1. 東口駅前広場初動期整備計画

◆ 第 8 回 推進会議時点案 (2/17) に対するこれまでの指摘事項

## 2. 東口地下自転車駐車場計画

◆第8回推進会議時点案（2014年2月）

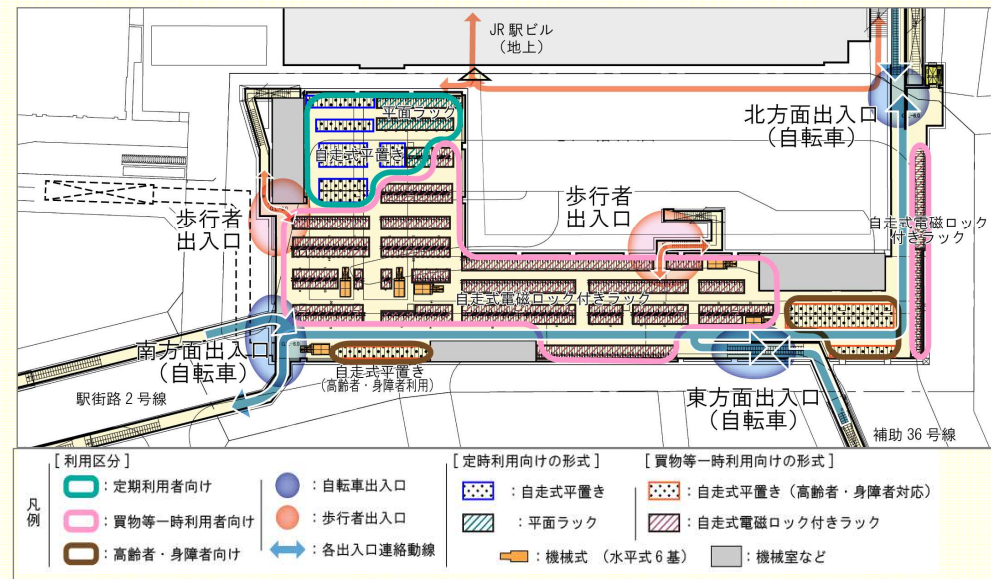
### 公共用地の活用によるレイアウトの課題

- ◆駐車場躯体形状が不整形
  - ・必要台数の確保が困難
  - ・利用目的に応じた駐車施設の配置が困難
  - ・駐車場内北側の狭あい部分に北・東方面からの動線が集中
  - ・駐車場の南、駅ビル側の視認性が悪い

### 【北側出入口の形状変更】

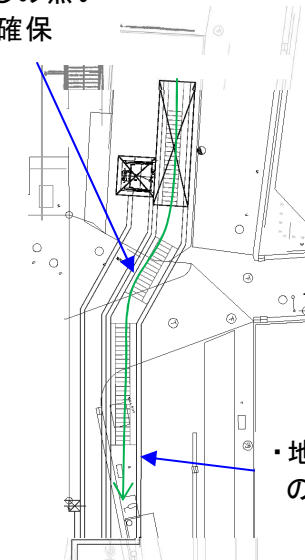
- ・当初配置計画案では、地下埋設管と躯体がぶつかるため、躯体の位置を変更する。
- ・折り返し斜路付階段は利便性を考慮し、直線的な形状に変更する。

・当該出入口は折り返し階段となっており、駐輪場出入口としての利便性がよくない

・折り返しの無い階段の確保
